BYGGMÄSTAREN

1952 arkitektur

TÄVLING OM SOMMARRESTAURANG I VÄSTERVIK

IDÉTÄVLING OM STADSPLAN FÖR KALLERSTADSDOMRÅDET, LINKÖPING

1:STA PRIS

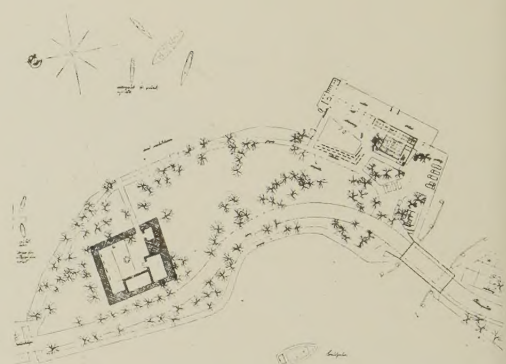
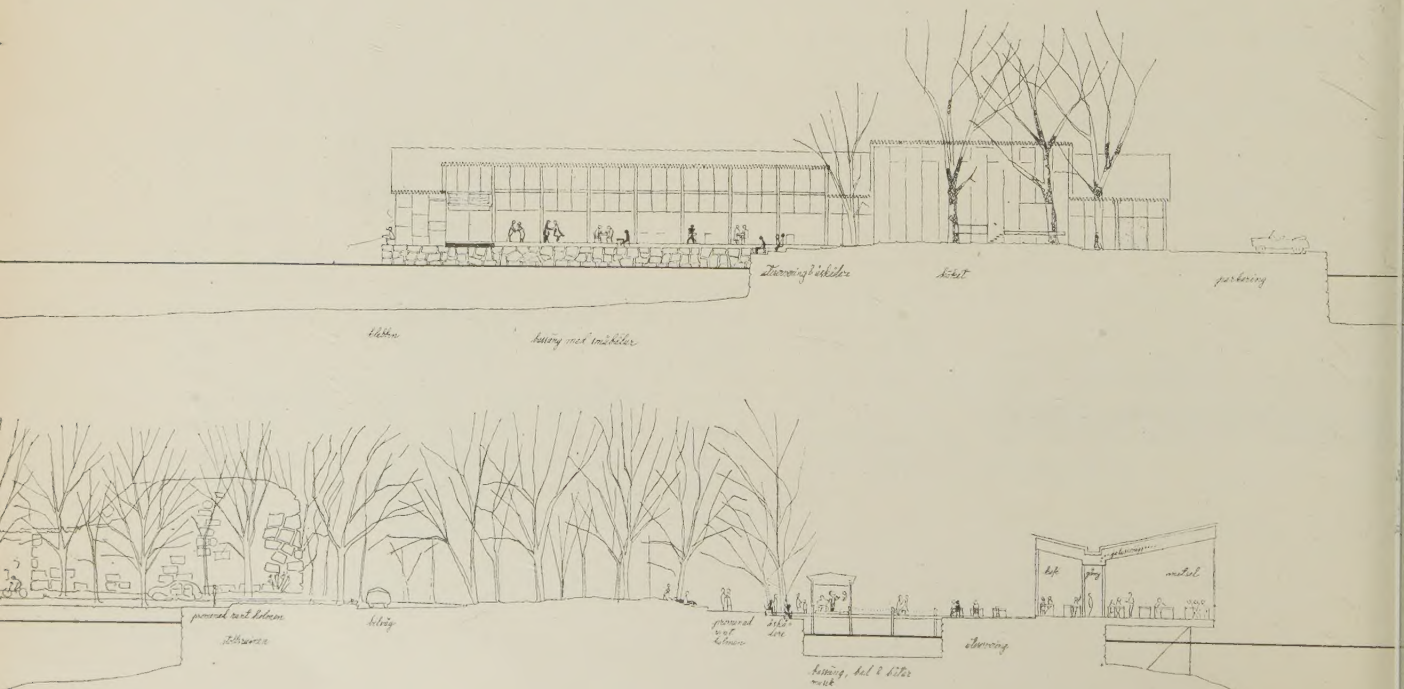
Byggnadens förläggning är mycket förtjänstfull. Genom sin utformning omsluter den ett väl utformat och vindskyddat mindre bassängområde med stora trevnadsvärden. Vid förläggningen har stor hänsyn tagits till tanken att omkring restaurangbyggnaden skaffa ett fredat område, väl skyddat för fordonstrafik.

Förslaget företer vidare en god sammanhållning beträffande parktytor och Slottsruinen. Parkeringsplatserna på holmen synas kanske något splittrade och föreslagna parkering på kajkanten kanske ej är att rekommendera, men torde tillhöra de detaljer, som lätt kunna omarbetas. Parkeringsmöjligheten vid brons södra landfäste har dock uppmärksamats.

Genom byggnadens förläggning har möjligheter skapats för ett förverkligande av restaurangbyggnaden utan att behöva avvakta lösningen av brofrågan med därav föranledda trafikledsändringar.

Förslaget är väl genomtänkt och grundat på en företagen noggrann undersökning, som kommit till uttryck i den till förslaget hörande beskrivningen.

Föreslagna utfyllnader äro måttliga. Ett gott konstruktivt grepp är att restaurangbyggnaden delvis förlagts på stöd i vattnet utan utfyllningar. Dess ekonomiska realiserande kan bero på undergrundens beskaffenhet.

Byggnadskroppen är väl sammanhållen. Vissa erinringar kunna dock göras: Den stora glasfasaden mot Skeppsbrofjärden synes rätt konstlad och synes icke ha det berättigande förslagsställaren velat göra gällande. Om de stora glasytornas höjd minskas, kan takformen förenklas och samtidigt en lägre byggnadshöjd erhållas. Fasadritningarna ge icke ett övertygande intryck av att

förlagsställaren i detalj genomfört det mycket goda anslag, som modellen utvisar och förslaget i övrigt ger förhoppning om. Entréförhållanden och ekonomilokalernas utformning kunna diskuteras. Kostnaden är rätt hög, men en stor del av kostnaderna för jalousiväggar, vikkväggar och takkonstruktion etc. torde kunna elimineras, varefter förslaget kommer ner i normal kostnadsklass.

2: DRA PRIS

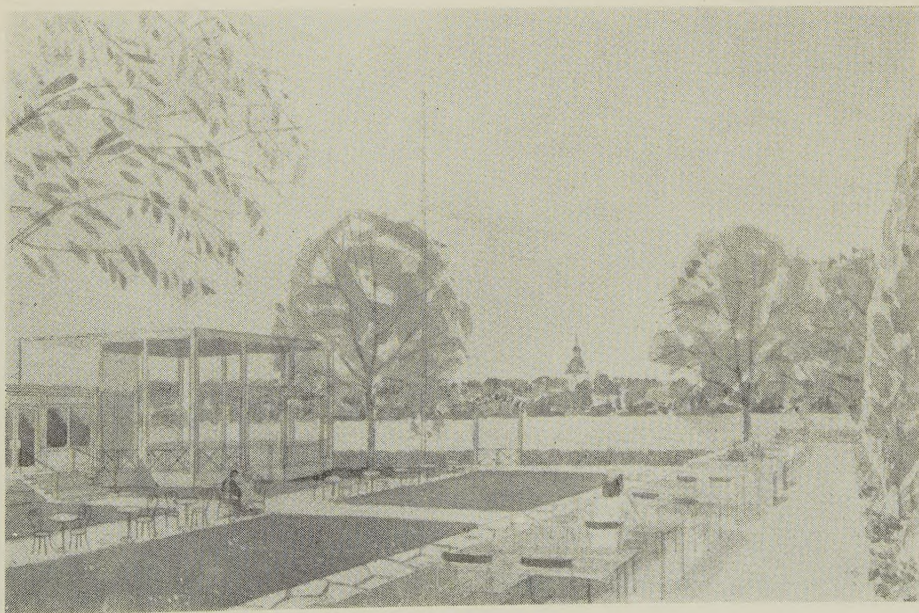
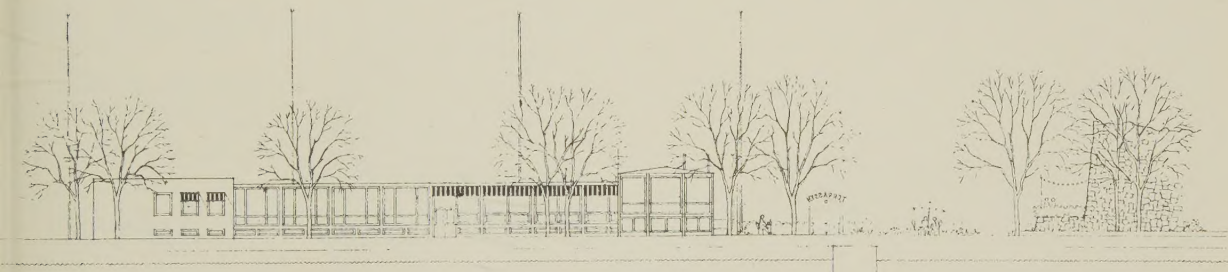
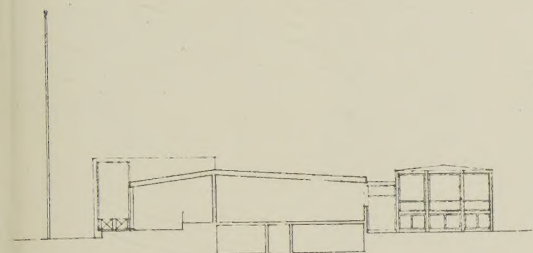
Huvudgreppet med det nära och intima sammanhanget mellan Slottsruinen och restaurangen är mycket gott och trafikledens förläggning i huvudförslaget är bra, ehuru tillräcklig hänsyn ej tagits till den nuvarande och högt gouterade strandpromenaden. Restaurangens närhet till biltrafiken gör även en förskjutning av byggnaden åt öster önskvärd.

Alternativets trafiklösning synes onödigt splittra och uppdelat det ej alltför rikliga markutrymmet på holmen samtidigt som förbindelsen med vattnet och båtarna österut försvåras. Denna förläggning av trafiken torde även gå hårt åt det nuvarande trädbeståndet. Parkeringsutrymmet har i båda alternativen fått en väl pretentiös plats och en utformning som skänker mera uppmärksamhet åt denna anordning än vad som kan anses lämpligt.

Planen är mycket väl disponerad och har en vacker rytm. De olika lokalerna ha inbördes ett gott samspel. Ekonomiavdelningen är genomtänkt och serveringsvägarna korta och väl disponerade, varvid uteserveringens förbindelser dock förbisetts.

Byggnadens karaktär sammansmälter väl med holmens struktur och fränsett den massiva kappruinskuben, som förslagsställaren sannolikt tänkt som en komplettering till Slottsruinens rustika murtytor, är hela anordningen lätt och lag, luftig och elegant.

Den tilltalande uteserveringen mellan Slottsruinen och restaurangbyggnaden är värdefull och för detta förslag unik, och med utgångspunkt från författarens intentioner har förslaget som helhet fått en synnerligen förnämlig utformning.

3:DJE PRIS

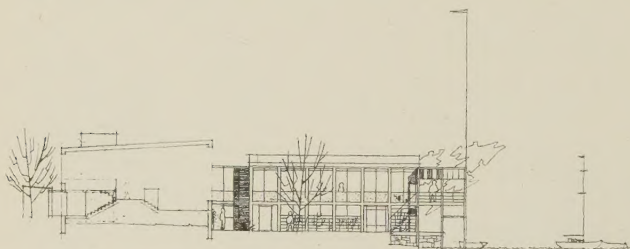
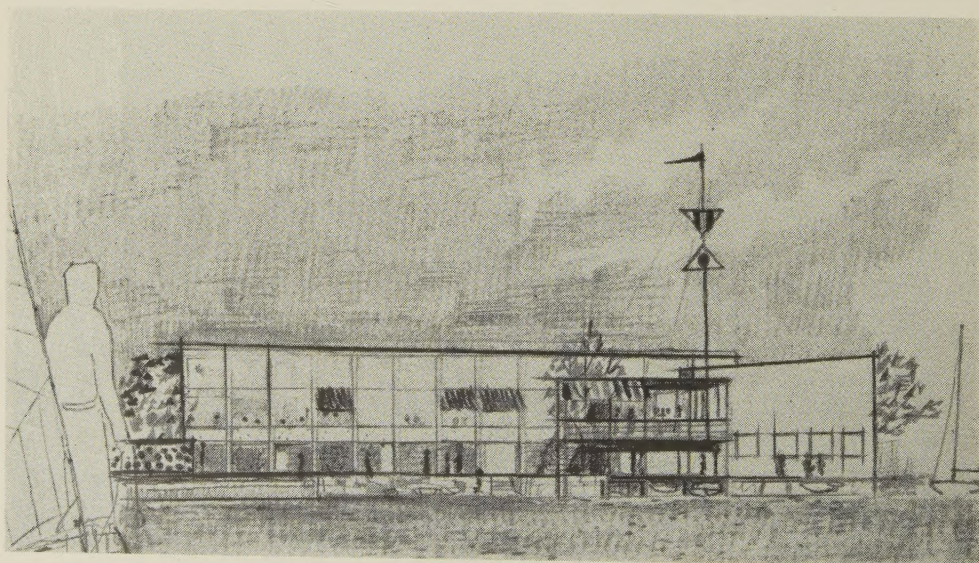
Holmens och parkutrymmets ordnande är av förslagsställaren alltför summariskt redovisade. Val av parkeringsplats kan t. ex. ej godtagas.

Föreslagen uppdelning av byggnadskroppen ger stora trevnadsvärden med relativt gott läskydd och sambandet med vattnet och bätlivet är väl tillvarataget.

Planlösningen är redig och klar, ehuru vissa kommunikationsförhållanden inom entréerna ej äro så väl studerade. Matsalarnas planering ger möjligheter till goda bordsplaceringar och är överhuvudtaget trivsamt och intressant. Ekonomifördelningen har fått ett bra läge och är väl sammanhållen och studerad. Matsalen och festsalens förläggning och inbördes sammanhang är bra, men festsalens golvyta är alltför liten.

Matsalens rumshöjd och glasytor mot öster är onödigt höga och synas utan olägenhet kunna minskas.

Fasadutformningen är värdad och hela anläggningen ger ett lätt och sommaraktigt intryck.

4:DE PRIS

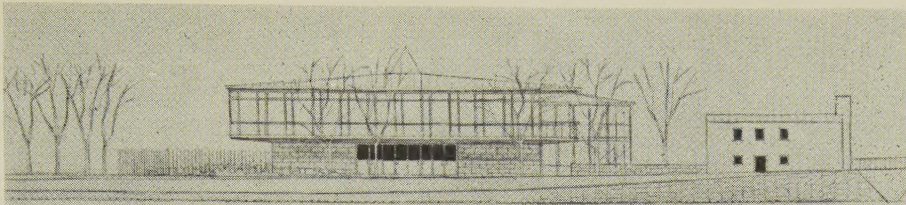
Sambandet med vattnet och båtarna är i förslaget väl tillgodosett.

Parkutrymmets ordnande synes däremot ej nöjaktigt studerat och anordnandet av parkeringsplats visar ingen känsla för bestående vegetation och grönytor.

Byggnadens disposition ger gott läskydd för uteservering, och några utfyllningar ha ej föreslagits.

Planutformningen visar koncentration i god mening, den ger korta och goda förbindelseleder för servering samtidigt som de olika serveringslokalerna äro grupperade så, att de anknyta till solens och dagsljusets värlingar under hela dagen.

Ekonomilokalerna äro väl utformade.

Huvudentrén utformning ger icke en så trivsam första kontakt med anläggningen som vore önskvärd.

Fasadutformningen är för öfrigt god och välstuderad och ger ett intryck av luftighet och lätthet, trots den föreslagna höjden och koncentrationen.

På grund av den begränsade planen tar den föreslagna byggnaden litet utrymme i anspråk och stänger inga värdefulla utsikter från holmens inre.

Förslaget är utan tvivel lätt realiserbart och byggbart.

INKÖP

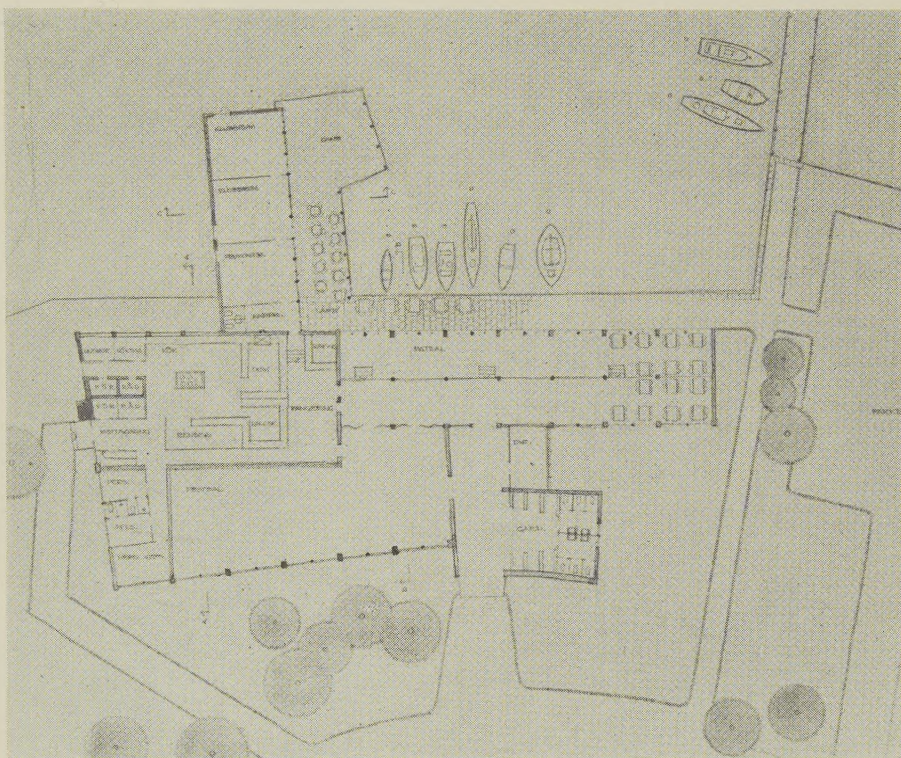
Förslaget visar god anknytning till vattnet och förläggandet av en båthamn alldeles intill restaurangen är en lyckad idé.

Ordnandet av holmens mark- och parkutrymme företeer viss sammanhållning, men ger intet av större intresse.

Förläggandet av en stor parkeringsplats på det utrymme, där starten nu går för regattorna och som är en utmärkt och solig åskådarplats, är icke välbetänkt.

Utrymmenas disposition inom byggnaden är god, men lider av stark schematisering. Ekonomifördelningen har bra läge, men är icke genomstuderad.

Huvudentrén har onödigt utskjutande och skymmande partier.

Fasadutformningen är med sina låga höjder rätt förtjänstfull och visar god skala.

4:DE PRIS

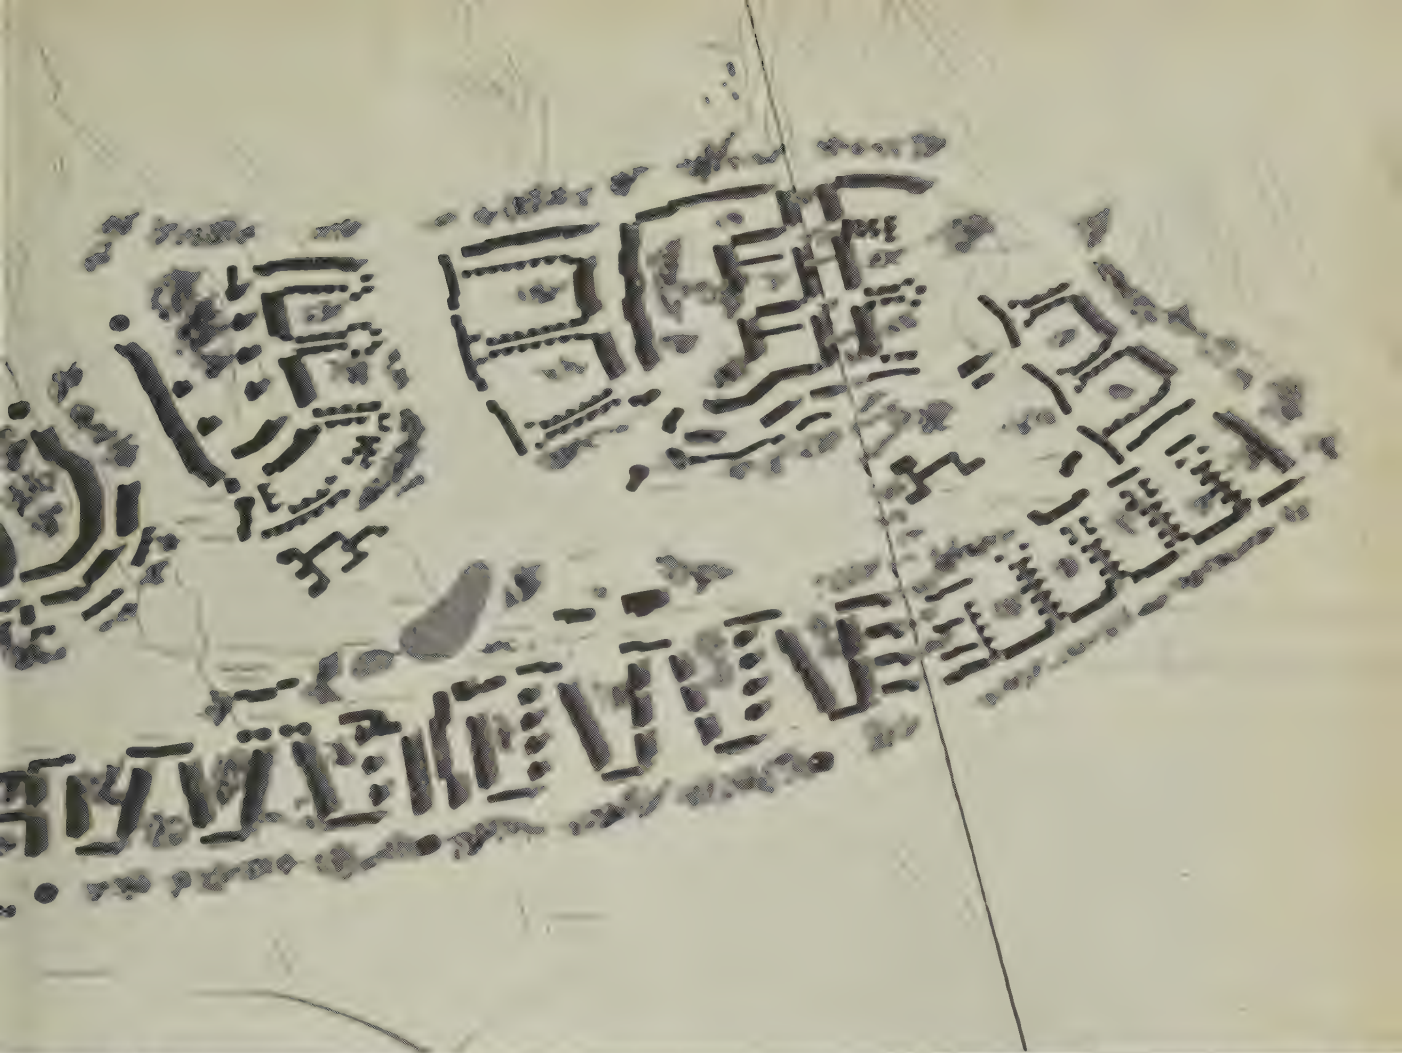
Norrköpingsinfarten är förskjuten söderut och all bostadsbebyggelse placerad norr om denna. Den nord-sydliga huvudleden har på ett ut terrängsynpunkt fördelaktigt sätt förflyttats öster ut. Detta medför dock att bebyggelsen förskjutes österut och avståndet till gamla staden ökas. Förslaget bygger icke på en fullständig differentiering av gång- och körtrafik men tar ändå god hänsyn till gångtrafiken. All bebyggelse är bandformigt grupperad omkring en öst-västlig matargata, trafikerad av en busslinje samt belägen inom avloppsområdet med undantag för ett villamråde längst in nordost, vilket sistnämnda är en svaghet i förslaget. Bebyggelsen är kontinuerligt utbredd över större delen av tävlingsområdet. Utan att särskilt betona landskapet ansluter den sig till dess rörelse på ett naturligt sätt. Uppdelningen av hyreshusbebyggelsen på två grupper åtskilda av ett radhusområde är diskutabel. Härigenom blir nämligen hyreshusbebyggelsens tyngdpunkt belägen väl långt åt öster. Uppdelningen möjliggör dock en god utbyggnad av området i två etapper, där varje etapp innehåller varierande bebyggelsetyper. Vissa bostadskvarter skulle vinna på en förenkling av utformningen. Centrum och skolor är lämpligt förlagda särskilt med hänsyn till en etappvis utbyggnad. Skolorna är dock i minsta laget. Kyrkan är vackert placerad churu läget är något avsides. Större friområden förekommer endast norr om bebyggelsen. Till dessa friområden leder relativt smala nord-sydliga parkstråk. Tillgången på lekmarken i anslutning till bostadsbebyggelsen är väl knapp. Läplanteringen i norr är ett värdefullt uppslag. Förslagets detaljutformning bygger på en komplettering med riklig vegetation, vilket även författaren har förutsatt. — — —

2:DRA PRIS

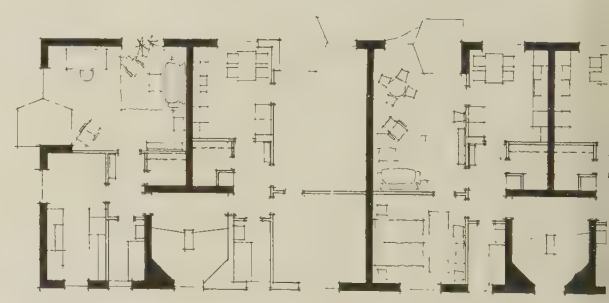
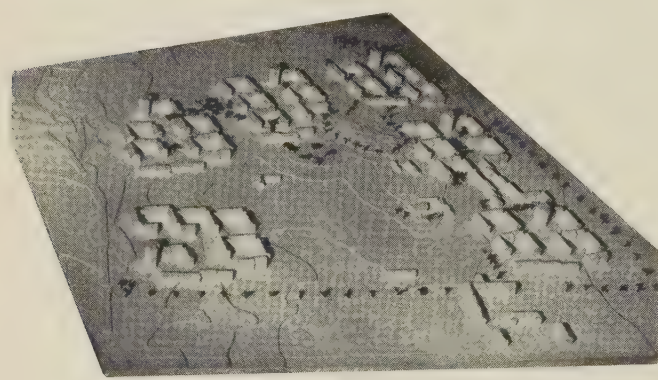
En öppen och mycket vackert formad stadsplan, arkitektoniskt enkel och klar med behagliga sammanhang mellan de delvis öppna gårdarna och de väl tillvaratagna friområdena. Centrumbildningen är tilltalande och tekniskt väl anordnad med anslutning till trafikstråket och god samverkan med Barnbacken och de fria fälten. Den intill centrum placerade gatuviadukten har givit ett utmärkt samband mellan bostadsbebyggelsen, friområdena och skolorna med sin idrottsplats. Den utgör tvivelsutan en påtaglig arkitektonisk tillgång. Ur trafiksäkerhetssynpunkt är den troligen ej helt påkallad. I sin strävan att hårt ekonomisera bostadstyperna genom valet av huskroppar med över 11 meters djup och samtidigt skapa ett rationellt samband mellan bad-tvätttrum, kök, matplats och övriga utrymmen har författaren skapat sig svårigheter, som han icke helt lyckats bemästra och som dessutom lett till höga byggnadskostnader. Trapporna äro mörka med långa och smala entréer i bottenvåningarna.

3:DJE PRIS

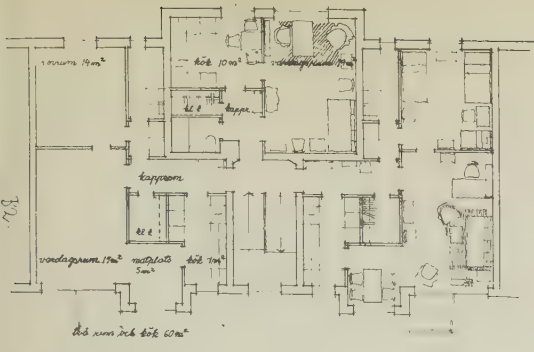
Stadsplanen visar i stort en väl organiserad och ur trafiksynpunkt noggrant studerad lösning med bra ordnade parkeringsplatser. Den koncentrerade gruppbyggningen har medgivit ett intensivt utnyttjande av marken samtidigt som man kunnat bevara stora friytor. Centrum är något sidoplacerat men visar i princip ett mycket gott grepp. Den i perspektivskiss antydda miljön från centrum har dock en icke övertygande karaktär av äldre småstadsgata. Grupperna upptaga både lamellhus, radhus och höghus, inbördes fördelade på ett genomtänkt sätt. Den enskilda gårdsbildningen skulle dock ha vunnit på ökade mått. Nu äro gårdarna för hårt skuggade. Sammanbindningselementen i vissa gårdshörnor leda till otillfredsställande planlösningar. Lägenhetsplanerna äro av den för närvarande vanliga typen, ordentligt studerade. Utrymmena äro bra tillvaratagna. Förläggningen visar som utmärkande karaktärsdrag en väl långt gående typisering såväl i huvuddelar som i detaljer.

Typplan av skolbyggnaden. Skala 1 : 800.

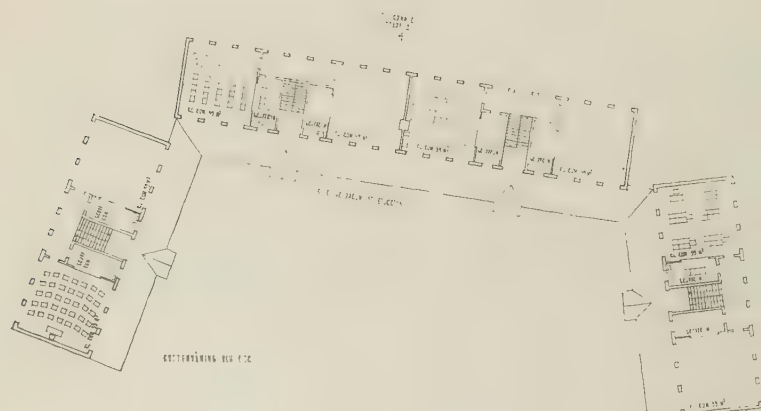
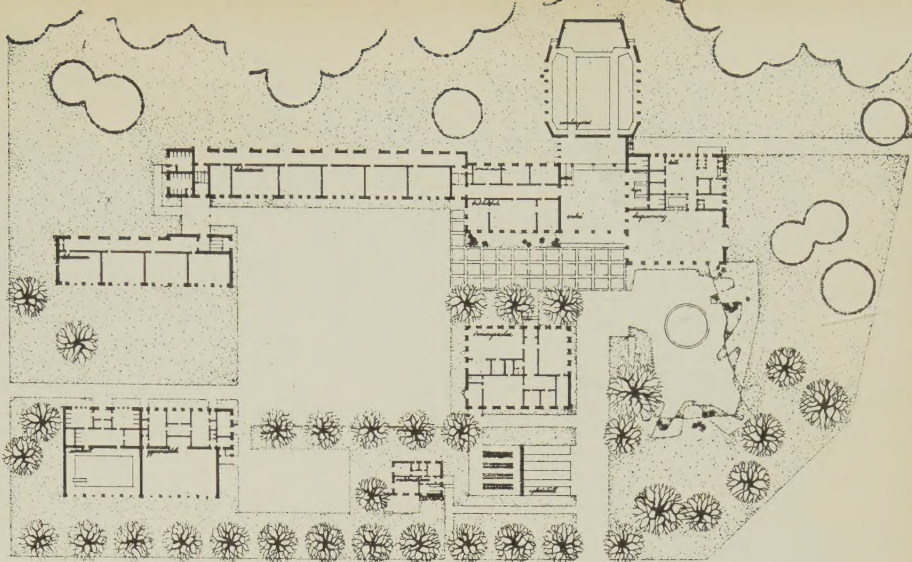
Ett intressant förslag med centralkap-pum anordnat i bottenvåningen vilket kappum dock är väl litet.

Genom den valda lösningen har korri-doverna starkt begränsats.

Klassrummen har försetts med grupp-rum, vilket författaren tydligen ansett sig kunna motivera genom den ekonomisk upplagda planlösningen.

Förslaget uppvisar stora lokaler i su-terrängvåningen, vilka bättre böra tillva-ratagas.

2:DRA PRIS

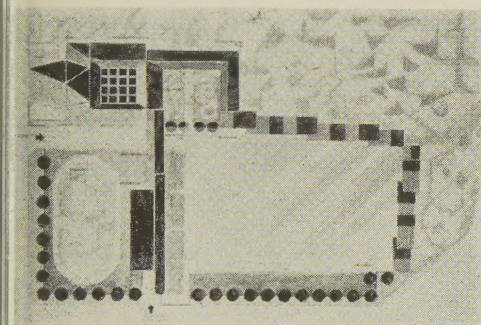
Förslaget visar en rätt god gruppering av anläggningen. Huvudtrappan från entréhallen till övervåningen är arkitektoniskt mindre tillfredsställande.

Förslaget är i övrigt såväl vad beträffar planlösning som yttre utformning förtjänstfullt bl. a. genom en väl avvägd koncentration.
